CITROËN FOR NORSK TERRENG

## TEKNISK INFORMASJON

TYPE:	D
REF.:	212 D
NR.:	4
DATO:	16/8/73
SIDE:	1/2

#### BREMSER

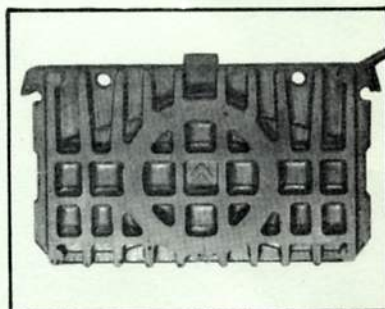
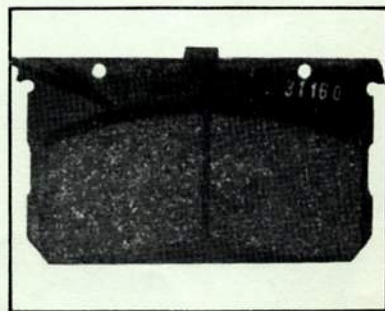
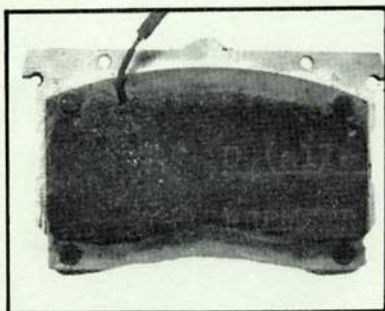
Fra juli 1973 er bremsene foran på disse vogner utstyrt, litt etter litt, med stempler i aluminium istedenfor i stål.

Bremseklossene som er montert på disse nye bremsene er forandret på baksiden. Denne forandring gjør at stempelkanten er nær bremseklosser rundt hele.

Gammel bremsekloss med avbrutt ring

Gammelt belegg

Ny bremsekloss med hel ring

Nytt belegg

De nye bremseklosser har et tykkere bremsebelegg.
